中部電力

浜岡原子力発電所 基準津波の策定のうち地震による津波について

2023年6月21日

コメント一覧表

○プレート間地震とその他の地震の組合せに関する考え方（評価において考慮する同時発生の様式）

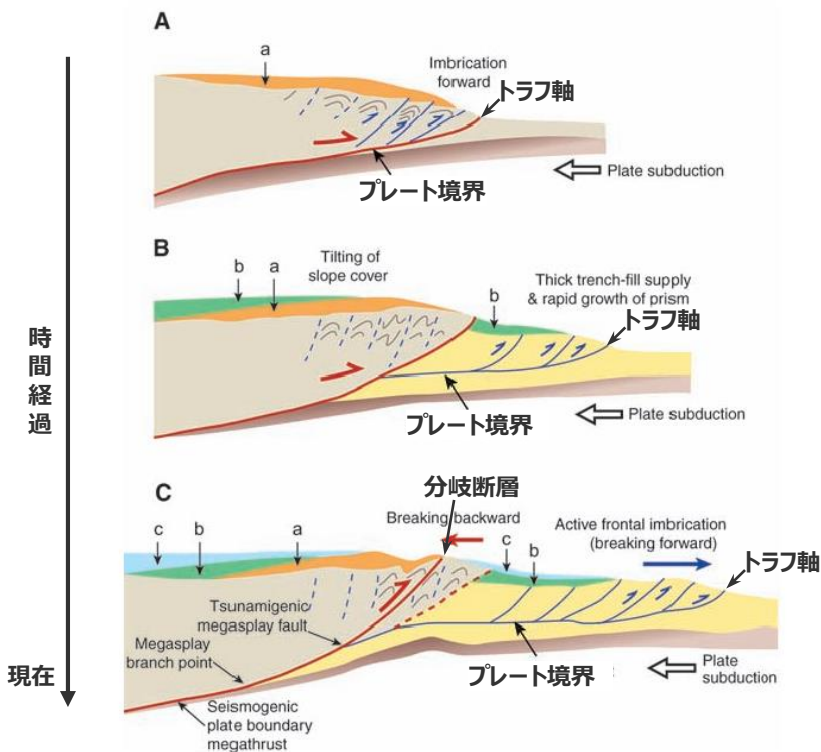
項目	No.	コメント内容	コメント回	該当箇所
海洋プレート内地震の津波評価	1	【プレート間地震と海洋プレート内地震の組合せに関する考え方】 ・プレート間地震と海洋プレート内地震との組合せを考慮する必要がないことについて、プレート間地震、海洋プレート内地震の発生メカニズムなどに関する既往知見を整理した上で、丁寧に説明すること。	第1152回 (2023年5月26日)	3章
海域の活断層による地殻内地震の津波評価	2	【海域の活断層による地殻内地震のパラメータスタディの範囲】 ・すべり角、断層上端深さなどのパラメータスタディの範囲について、その根拠を明確にして、より詳細に説明すること。	第1152回 (2023年5月26日)	4章
プレート間地震の津波評価	3	【プレート間地震の津波評価の方針、論理構成、評価結果の再点検】 ・プレート間地震の津波評価の方針、論理構成を再点検し、痕跡再現モデルあるいは検討波源モデルの位置づけ、パラメータスタディやパラメータスタディの幅など含め、一連の体系的な内容として整理されているかを確認して説明すること。 ・検討波源モデルのパラメータスタディを再点検し、評価に漏れがなく、評価結果が変わらないかを確認して説明すること。	第1109回 (2023年1月27日)	今後回答

- 第1152回審査会合（2023年5月26日）では、地震による津波に関する評価方針および概要について説明し、以下の項目について詳細な説明をするようコメントをいただいた。
 - ・No.1コメント：プレート間地震と海洋プレート内地震の組合せに関する考え方
 - ・No.2コメント：海域の活断層による地殻内地震のパラメータスタディの範囲

別の地震の同時発生には、津波を発生させるような大規模な地震ほど予め断層において応力・ひずみがほぼ限界まで蓄積していることが必要と考えられることを踏まえると、大規模なプレート間地震の地震動もしくは地殻変動によって、別の大規模な地震が同時発生しそれらの津波が重なり合う可能性は非常に低いと考えられる。

上盤に発達した付加体を有する南海トラフの特徴を考慮して、発生したプレート間地震の破壊が付加体中の分岐断層に伝播することを考慮する。

※上記に関連して、同じく上盤の付加体中に位置する分岐断層以外の活断層についても、より慎重な考慮として、プレート間地震に伴って破壊することを考慮する。(次頁参照)
